Grundstück: Hauptstraße 8/9
Gemarkung Peitz, Flur 10, Flurstücke 80, 81, 90 und 137

Anlage zum **Beschluss über den Antrag Nr. 1**
auf Befreiung von Festsetzungen des B-Plans „Zitadelle“
für die Errichtung des Carports

Blick von der Hauptstraße auf den Carport

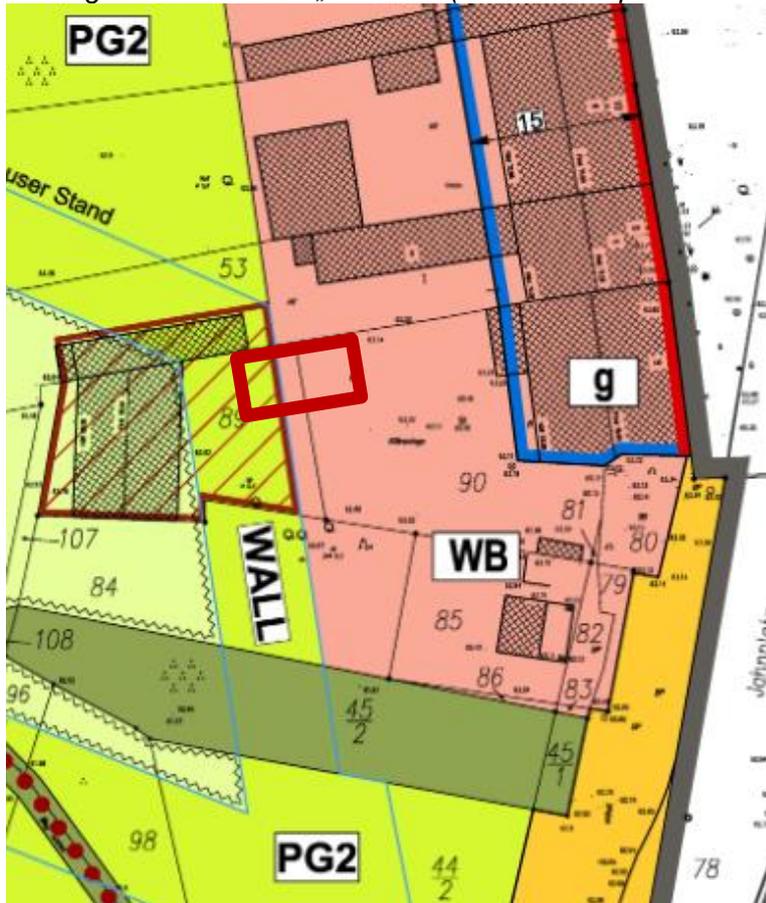
Es wurde ein Carport an der Grundstücksgrenze zwischen Hauptstraße Nr. 8 und Nr. 9 mit einer Gesamtfläche von 42 m² errichtet. Aufgrund der Größe (< 50 m²) ist diese Maßnahme **baugenehmigungsfrei**.

Das Vorhaben **weicht von den im Bebauungsplan getroffenen Festsetzungen ab**.

Auszug aus dem B-Plan „Zitadelle“ (Standort Carport rot umrandet)

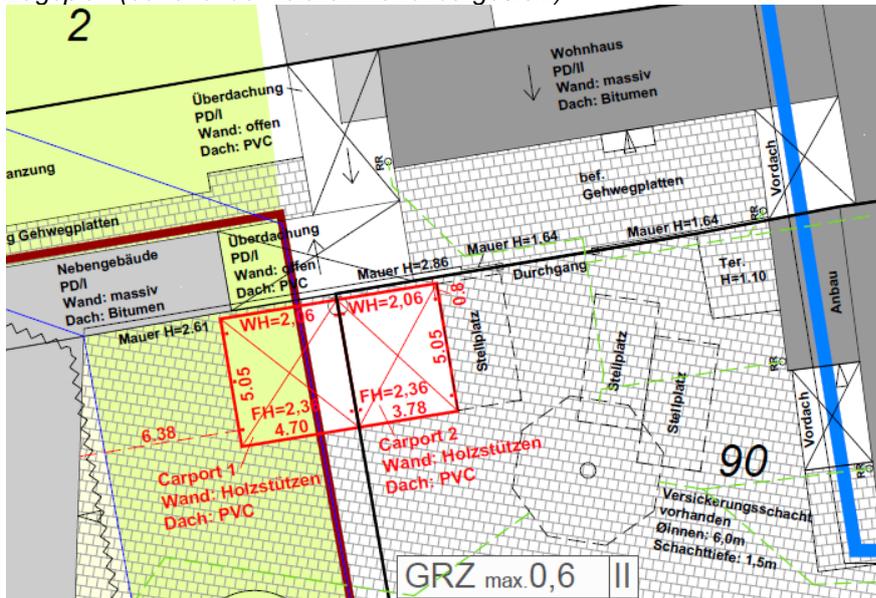
Der Carport **überschreitet die bebaubare Fläche um ca. 15 m² und ragt damit in die als private Grünfläche festgesetzte Fläche**.

Innerhalb der mit PG 2 bezeichneten privaten Grünflächen sind Gebäude allgemein nicht zulässig. Als Ausnahme sind gartentypische Bauten, wie Gewächshäuser zulässig.

Der Carport **ragt zudem in die mit „WALL“ festgesetzte Fläche** mit besonderem Nutzungszweck; einer Fläche zum Sichtbarmachen der ehemaligen Wallanlage.

Empfehlung der Verwaltung:
Der Carport ist aus der im Bebauungsplan festgesetzten Grünfläche zu entfernen.
